Kommentar til de foreslåede ændringer af trafikforholdene ved Brønshøj Torv og Holcks Plads

Bemærkningerne vedrører løsningsforslag 6, der omhandler lukning af indkørslen til Brønshøj Kirkevej fra Brønshøj Torv og løsningsforslag 7, der omhandler ændringer af de trafikale forhold ved Holcks Plads fremsat i orienteringsnotat af d. 7/2 2023.

Billede 4: Den lovlige rute fra busøen til fortorvet mod øst er en stor omvej.

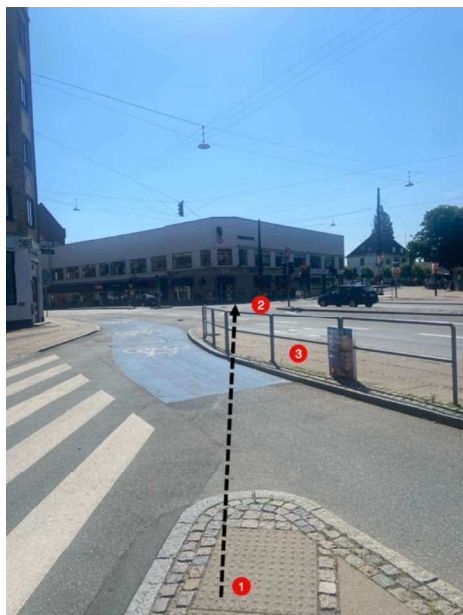
Som det ses på billede 4 herunder, er den eneste lovlige rute fra busøen (1) til fortorvet på Frederikssundsvej mod øst (2) en stor omvej. Dette er årsagen til, at langt de fleste slår ulovlig genvej over cykelstien (3).

Billede 5: Fodgængere kan ikke se krydset fra cykelparkeringsøen.

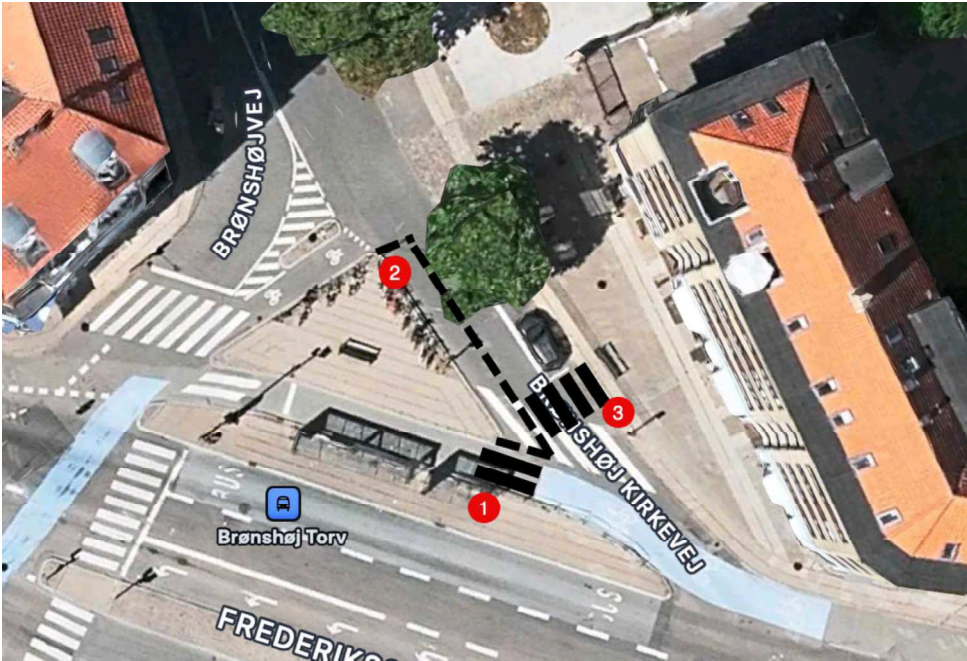
Et andet problem er, som det ses på billede 5, at cykelparkeringsøen (1) ligger tilbagetrukket ift. busøen (3) mod øst, hvilket blokerer fodgængernes udsyn til krydset (2). Derved ser fodgængerne først den krydsende trafik, når den passerer forbi busøen. Dette forværres, når der holder busser eller går passagerer på busøen.
